già Provincia Regionale di Ragusa

Settore 6° - Ambiente e Geologia

OGGETTO: ID_VIP 4857 – Istanza per l'avvio del procedimento di verifica di assoggettabilità a VIA ai sensi dell'art. 19 del D.lgs. 152/2006 e ss.mm.ii. relativo al progetto "Installazione impianto di trattamento per la messa in produzione definitiva del pozzo "Irminio 6" in località Buglia Sottana(RG)".
Proponente: Società Irminio s.r.l.. Trasmissione parere di competenza.

Carta idrogeologica,
pag 203/321 dello Studio
Preliminare Ambientale.

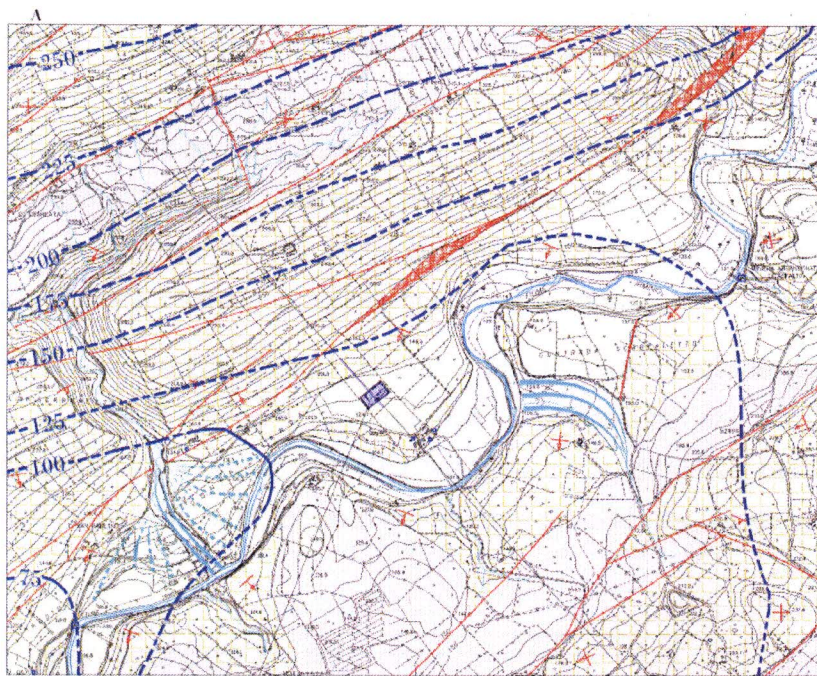
Per quanto riguarda la presunta "notevole profondità della falda idrica" con alto valore del franco di coltivazione di 100,00 m dichiarata dalla Società, si fa notare che proprio nell'area in esame insiste una falda libera superficiale che si rinviene a poche decine di metri e non a "notevole profondità". Nelle vicinanze della zona è presente un'azienda agricola, la quale trae acqua da un pozzo il cui livello statico (misurato personalmente dallo scrivente) si attesta a circa 20 metri. Peraltro, l'affermazione dell'estensore progettuale viene smentita a pag 203/321 dallo stesso studio preliminare ambientale dove viene presentata una carta idrogeologica, realizzata da precedenti studi effettuati dalla Società, che mette ben in evidenza che la falda risulta essere superficiale e poco profonda.

Carta della Vulnerabilità
pag 212/321 dello Studio
Preliminare Ambientale.

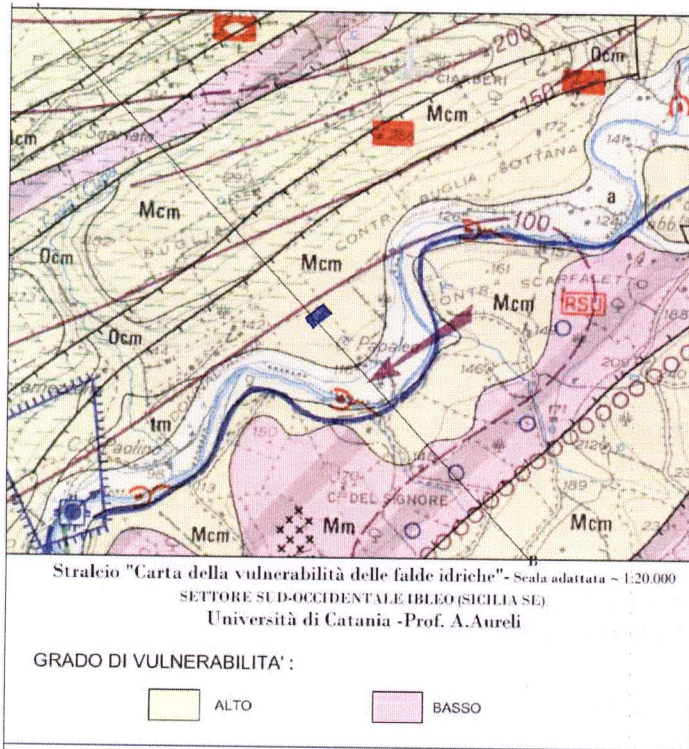
Ciò che stupisce maggiormente nelle affermazioni conclusive riportate a pag 211/321 dello Studio Preliminare Ambientale, peraltro sottolineate in grassetto, è il presunto grado di vulnerabilità basso dell'acquifero, che a parere dell'estensore dello studio risulta *"concorde con quanto riportato nella cartografia tematica ufficiale della zona (A. Aureli et al. 1993)"*.

Tale affermazione è palesamente errata. Nella Carta della Vulnerabilità delle falde idriche settore sud-occidentale ibleo (Prof. A. Aureli dell'università di Catania – 1993), l'acquifero carbonatico alimentante le risorse idriche sotterranee della zona in oggetto viene così descritto:

metri in prossimità delle aree in rilievo; sicuramente minore di 50 metri nelle aree di fondo valle, come nel nostro caso in esame. In tale contesto il grado di vulnerabilità dell'acquifero sarebbe addirittura ELEVATO.

Prescindendo da tali considerazioni, non si comprende come sia possibile che l'estensore dello studio abbia dichiarato un basso grado di vulnerabilità dell'acquifero. Peraltro, anche in questo caso, l'affermazione viene smentita a pag 212/321 dallo stesso studio preliminare ambientale dove viene visualizzata la carta del Prof. Aureli indicante per l'area un grado di vulnerabilità alto.
